AQUISIÇÃO DE STORAGE ALLFLASH PARA O PJE E STORAGES HÍBRIDOS PARA APLICAÇÕES GERAIS DO TRF1

LOTE 2 - Storage All-Flash

2.1. ITEM 3 – Storage Tipo II – Aplicações de desempenho e PJE

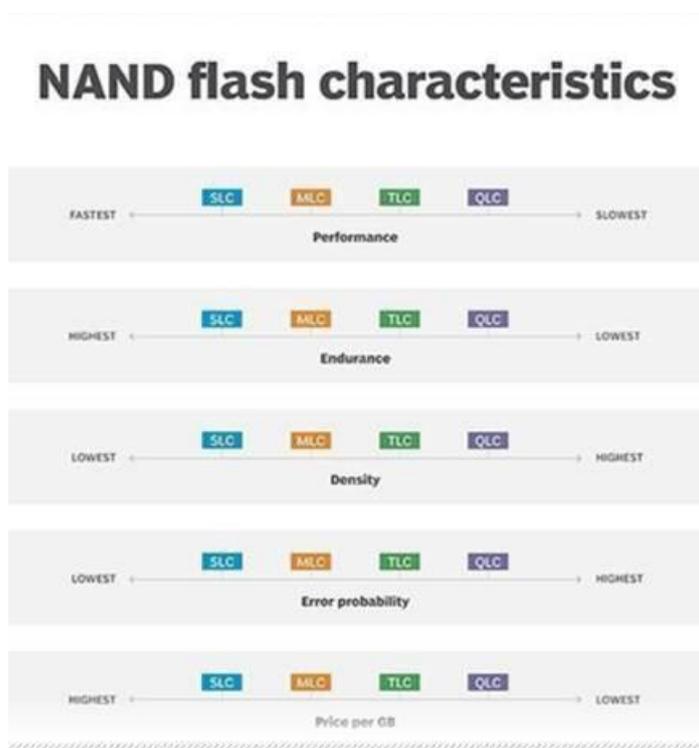
Atualmente alguns fabricantes de Storage trabalham com discos padrões de mercado e discos proprietários, desenvolvidos exclusivamente para seus próprios equipamentos.

As tecnologias de discos Flash/SSD disponíveis no mercado são chamadas de Flash Nand, que subdividem nos tipos de discos SLC, MLC (eMLC), TLC, cMLC e QLC.

Os drives cMLC e QLC são discos utilizados geralmente por devices de consumo em função do seu baixo custo e performance, não sendo recomendados para ambientes de missão crítica.

Outro ponto extremamente relevante é a questão de utilização da área líquida. Como foi solicitado um número específico de discos, caso haja a flexibilidade para a utilização destes tipos de discos, necessariamente são implementados em RAID 6 (em função da probabilidade eminente de falha), além dos discos a serem dedicados spares drivers.

Tempo de “rebuild” também é uma fragilidade desta tecnologia. Como os discos são bem mais densos, o tempo de reconstrução são bem significativos, podendo chegar a mais de 15 horas.

A fim de equalizar e garantir que o TRF adquira a solução especificada, solicitamos que os discos a serem fornecidos sejam de mesmo tamanho e padrão Enterprise de mercado, garantindo a entrega da melhor solução pelo melhor preço.
